Onderwerp: wijziging periode *FW: Wijziging uitvoeringeperiode: Grote kabel- en leidingvergunning Prof. Zonnebloemlaan, Prof. Zonnebloemhof, Eykmanlaan (Stedin)

Onderwerp: Grote kabel- en leidingvergunning Prof. Zonnebloemlaan, Prof. Zonnebloemhof, Eykmanlaan (Stedin)

Datum 3 juli 2023
Ons kenmerk HZ_GROP-23-07512
Onderwerp Kabel- en leidingvergunning, groot

BOVENAANZICHT
SCHAAL 1:200

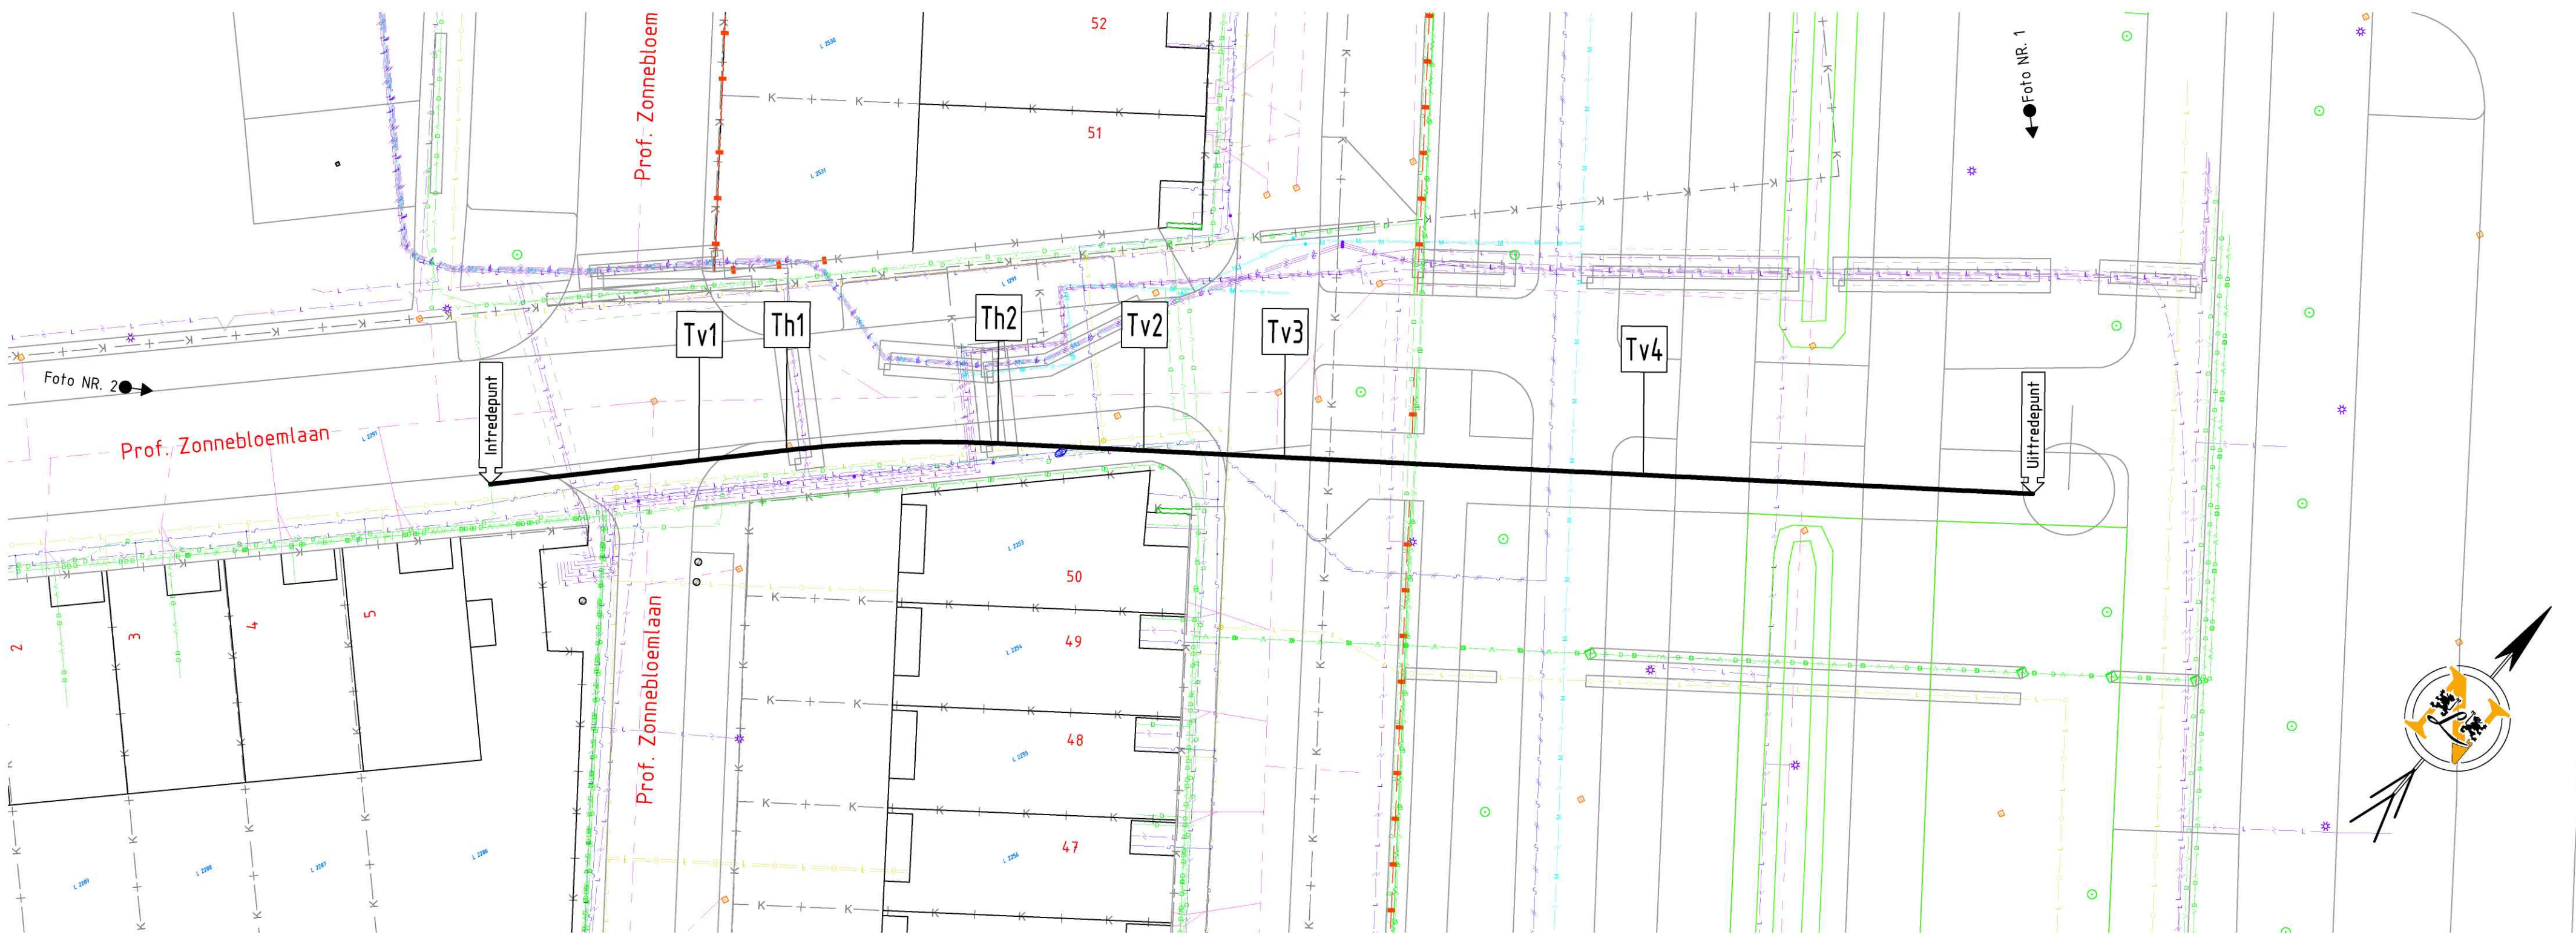
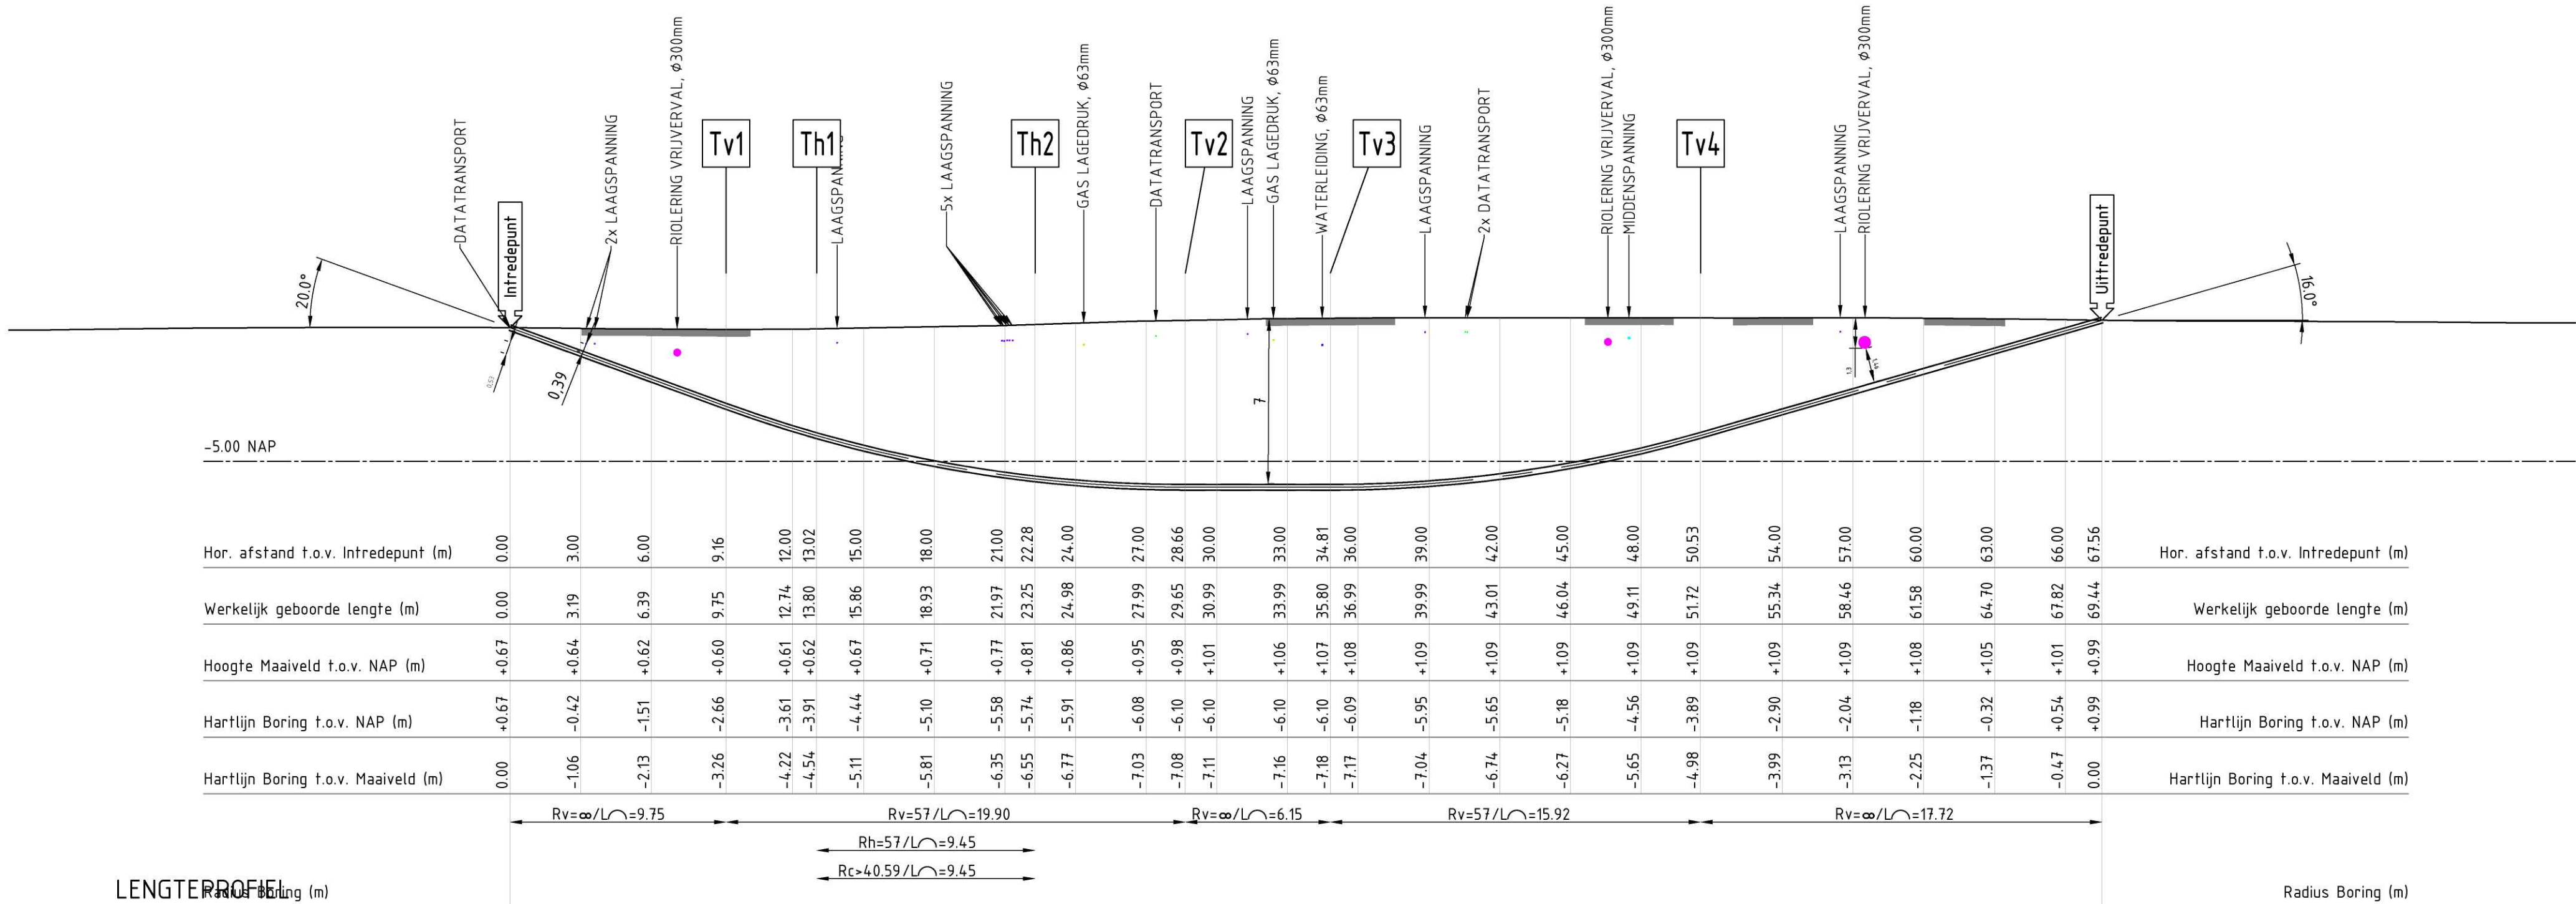
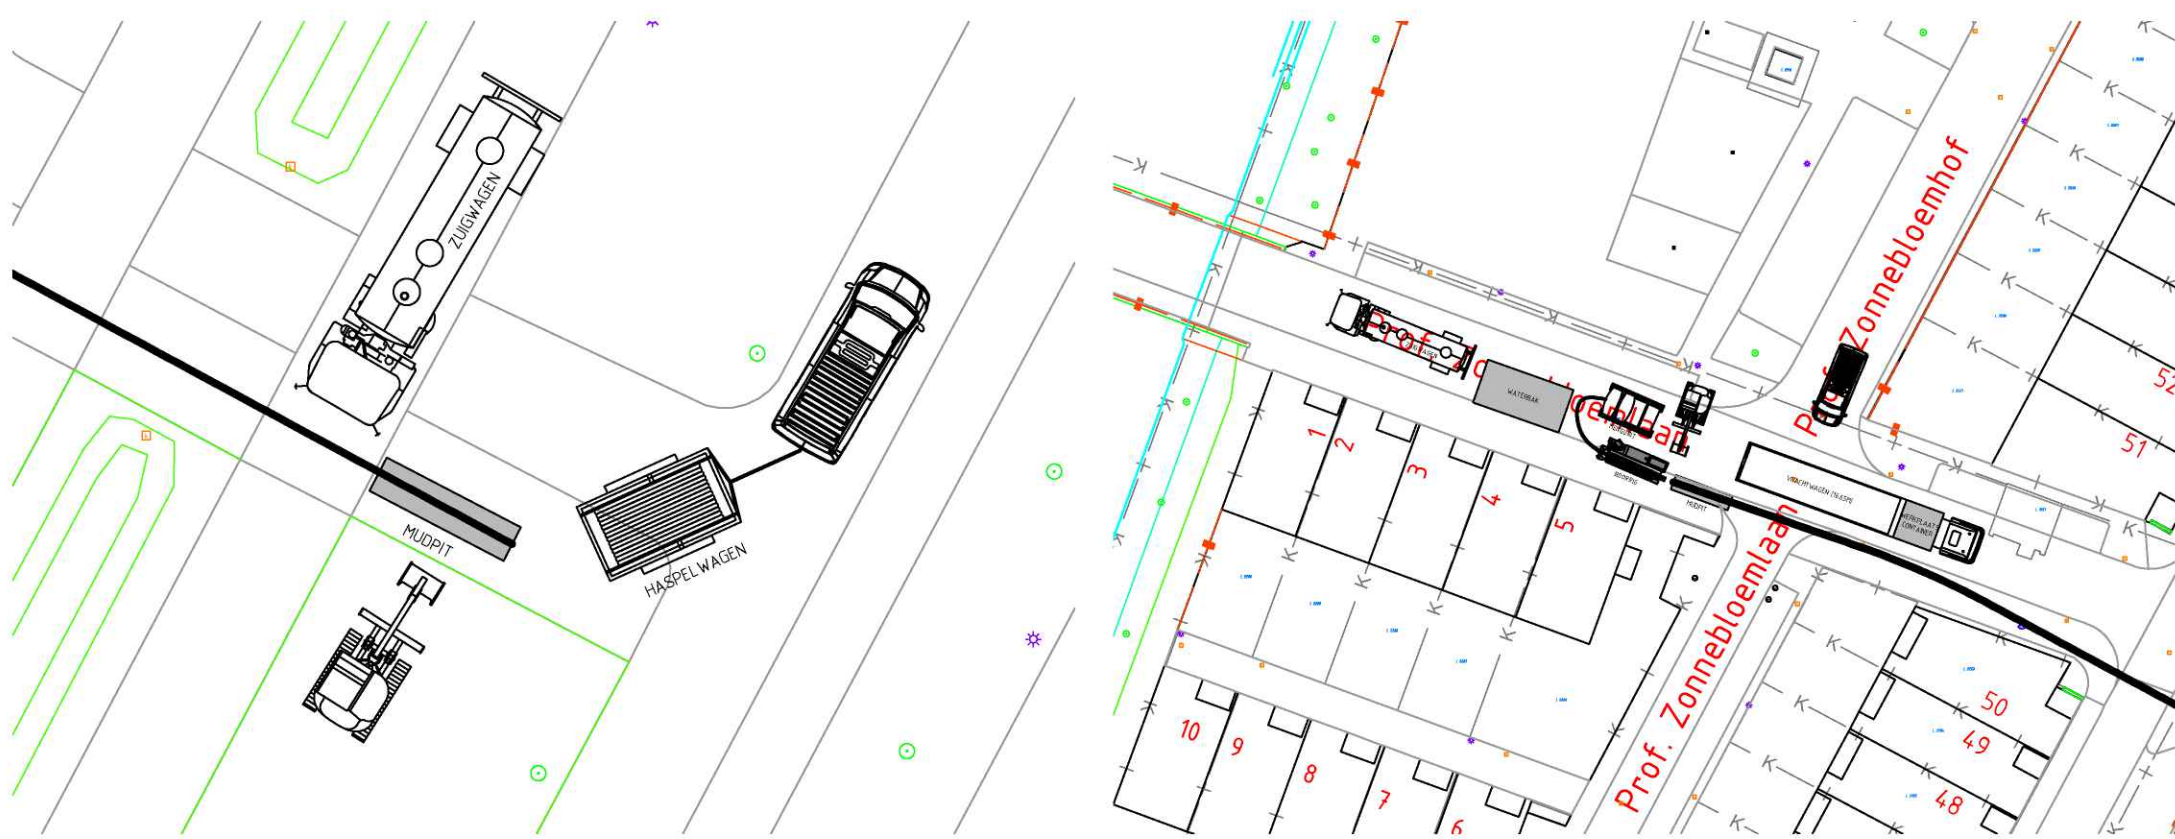
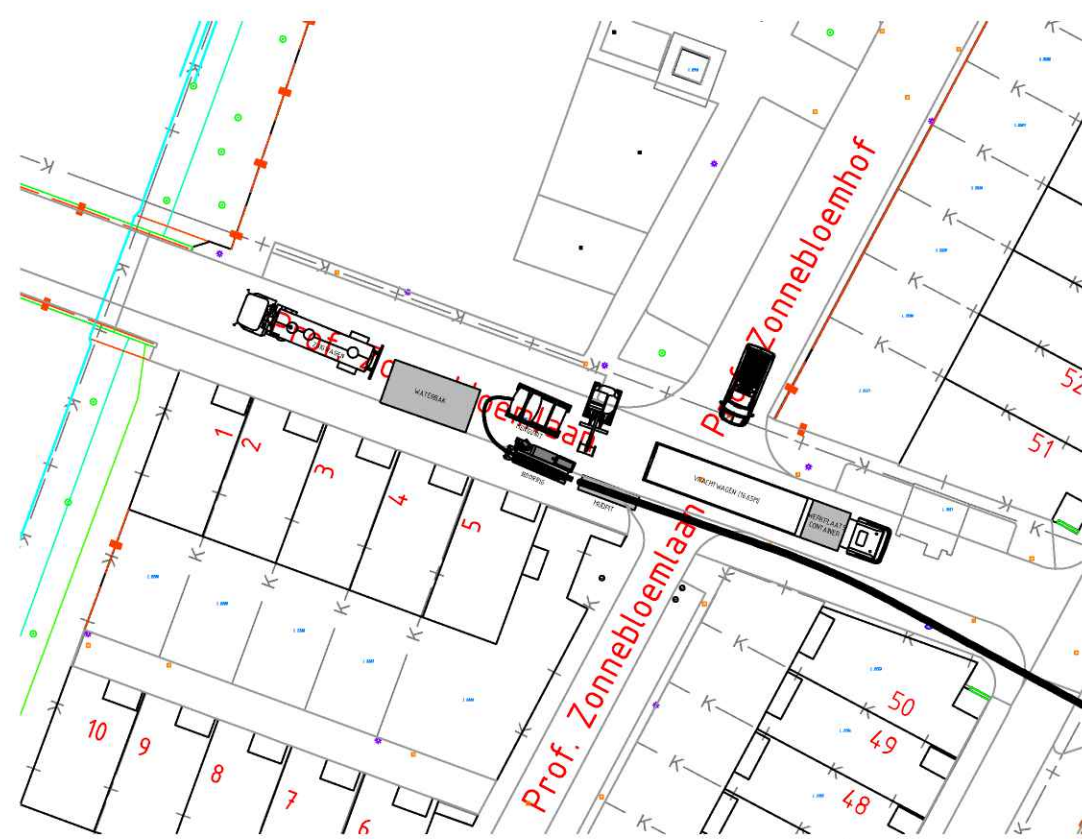
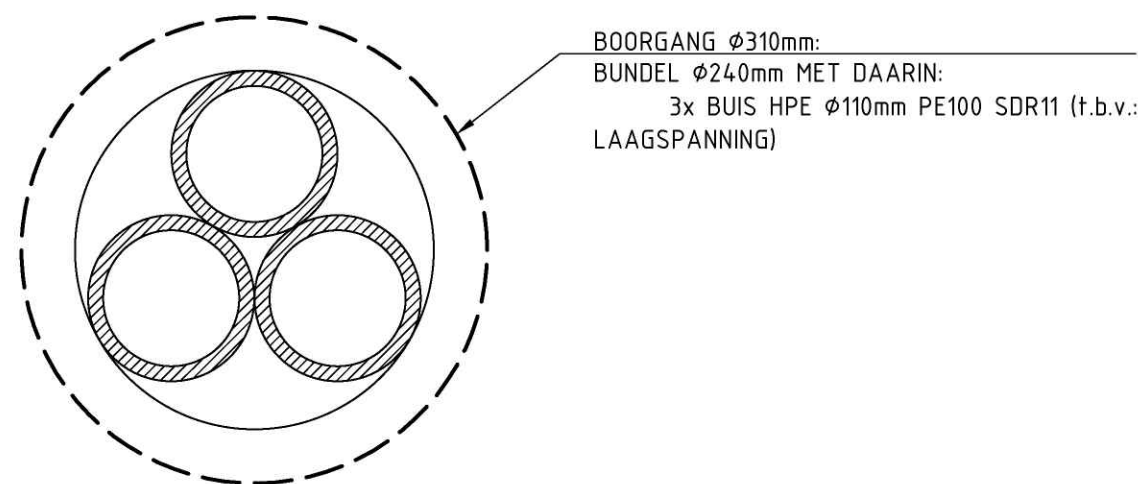
De gestuurde boring is zo niet akkoord, in het boorplan is namelijk geen rekening gehouden met de minimale afstand van boring tot aanwezige riolering:

- Bij doorpersingen en/of gestuurde boringen het gebied tussen 0,80 m. en 6,00 m. – maaiveld (ter plaatse van de bestaande rioolleiding(en) vrijhouden van nieuw aan te leggen kabels en leidingen.

Waar de boring bestaande rioolleidingen kruist dient de boring zich op minimaal 6 meter beneden maaiveld te bevinden. De boring op de tekening voldoet daar niet aan. U heeft de mogelijkheid om de tekening hier op aan te passen, zodat een weigeringsgrond wellicht voorkomen kan worden.

In de bovengenoemde aanvraag wordt mbt de boring te weinig diepte aangehouden. Dit moet minimaal 6 meter beneden maaiveld zijn ter plaatse van de te kruisen rioolleidingen (die keurig zijn aangegeven op de boortekening). Omdat ik (vanwege de diameter van de boring) niet kan inschatten welke bochtstralen mogelijk zijn en wat dit betekent voor de in- en uittredepunten, maar ook omdat ik graag weigeringsgronden voorkom, zou ik graag de aanvrager willen verzoeken om de tekening aan te passen. Tenzij we ervoor kiezen om simpelweg te weigeren, dat kan natuurlijk ook.

A		24-5-2023		BORING DIEPER EN LANGER I.V.M. AFSTAND EISEN RIOLERING		WIJZIGING		WKR		-			
NR		DATUM								GET.		GEZ.	
VL ST								Van Leeuwen Sleufloze Technieken Ampereweg 17, 3442 AB Woerden T +31 (0)348 44 14 99 www.vlst.com vlst.com					
Project				NIEUW TE LEGGEN TRACÉ TE UTRECHT									
Onderwerp				HORIZONTAAL GESTUURDE BORING LENGTE 96.28m, 3xØ110mm SDR11 PROF. ZONNEBLOEMLAAN 31, UTRECHT									
Opdrachtgever				QUINT & VAN GINKEL									
Vergunninghouder				STEDIN									
Dossier nummer				Getekend		Datum tekening		Schaal		Foto			
PD117484				15-03-2023		15-03-2023		15 / 1200 / 1:1000		VOORSTEL			
Kenmerk				Gezien		Datum gezien		Formaat		Tekeningnummer			
-				15-03-2023		-		A1 (594x841)		23111099-VS01			
								Blad		Wijz.			
								1 / 1		A
